**Cava di sabbia e ghiaia  
in località “C.na Sardegna”  
del Comune di Asti (AT).**

**Rinnovo ed ampliamento ex L.R. 23/2016.  
Progetto definitivo**

**Piano di monitoraggio e taratura relativo  
all’evoluzione morfo-dinamica del fiume Tanaro**

Foto aerea del tratto indagato, con indica le sezioni idrauliche di progetto e di verifica

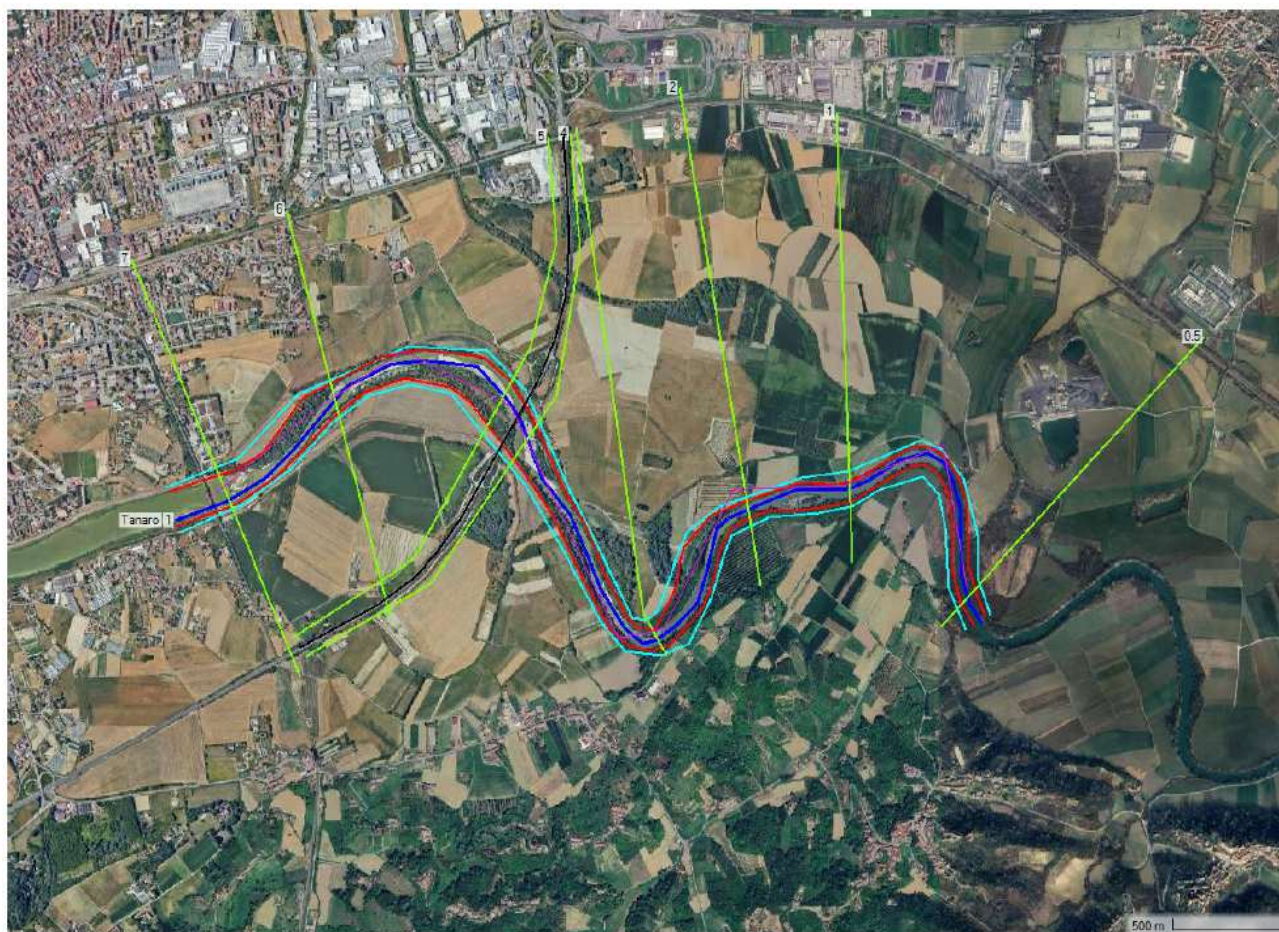
A conclusione del parere così formulato, espresso allo scopo di accertare la coerenza del progetto con le finalità del PAI, ai fini della verifica di compatibilità con la pianificazione di bacino, il Settore regionale in parola richiedeva di *"integrare la documentazione con un piano di monitoraggio e taratura, finalizzato al controllo ed alla verifica in opera delle previsioni dello studio idraulico, completo di verifiche topografiche e batimetriche"*, specificando che *"tale piano di monitoraggio dovrà essere strutturato secondo quanto riportato all'art. 35 comma 1.3 delle norme tecniche di attuazione del PRAE, prevedendo una periodicità legata utilmente all'evoluzione temporale e topografica degli scavi in ampliamento"*, e che *"il monitoraggio dovrà prevedersi anche in occasione di ogni evento di piena significativo"*.

Rispetto a quanto sviluppato nello studio idraulico presentato, nel trascorso 2025, a corredo del progetto estrattivo, il numero di sezioni di controllo, finalizzato a garantire un'adeguata valutazione delle variazioni topografiche del fondo alveo e delle sponde in prossimità del sito di cava, sarà pari a 4, di cui la sezione 4 e la sezione 5 si collocano nel tratto di corso d'acqua prospiciente al sito oggetto di attività estrattiva; la sezione 6 è posizionata invece a monte e la sezione 3 è a valle; per i tratti più distanti dall'intervento, la cui rilevanza idraulica per il sito in esame risulta minore, si utilizzeranno le sezioni del progetto originale.

La posizione delle sezioni idrauliche di progetto e di verifica è indicata nell'estratto di fotografia aerea di seguito allegato.
